Objet : Dépôt du document – Rectifications relatives à certains mémoires

Directrice du développement, RES Canada

Au nom de Parc éolien Mont Sainte-Marguerite S.E.C.

Photographie (DM 57.1) – DF : 52 mm + modèle topographique Simulation visuelle de DNV GL – DF : 35 mm

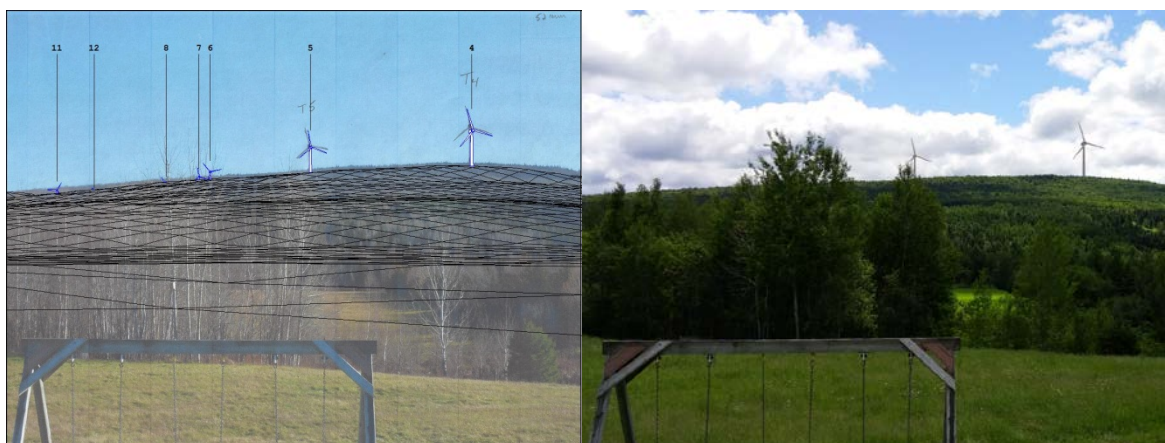
Dans le mémoire DM57.1, l'exactitude des simulations visuelles produites par le consultant du promoteur est questionnée. Le mémoire présente 2 photos (prise avec une distance focale de 52 mm), incluant des simulations des éoliennes T4 et T5.

Le promoteur tient à préciser que le consultant, DNV GL, a utilisé une méthode éprouvée pour la réalisation des simulations visuelles et que les proportions des éoliennes pour une photographie donnée sont conservées. De plus, le logiciel spécialisé permet de localiser les éoliennes avec précision sur la photographie. Les courbes de niveau de la BDTQ (1 : 20 000) ont servi de donnée de base pour la topographie et le modèle de l'éolienne Siemens est aussi utilisé de manière à être le plus précis et réaliste possible. Les photographies sont prises de façon à avoir un angle de vue assez large afin que la représentation soit représentative du champ visuel de l'œil humain. DNV GL a vérifié l'une des simulations du mémoire DM57.1. L'éolienne T4 est légèrement trop haute, mais elle est localisée au bon endroit. Lorsqu'on fait une comparaison avec la simulation de DNV GL, on ne remarque aucune différence.

La simulation visuelle produite par DNV GL est donc adéquate et ne mène pas à une sous-estimation du degré de perception. Par ailleurs, il est généralement admis que les simulations visuelles produites dans les études d'impacts de projets éoliens reflètent la réalité.
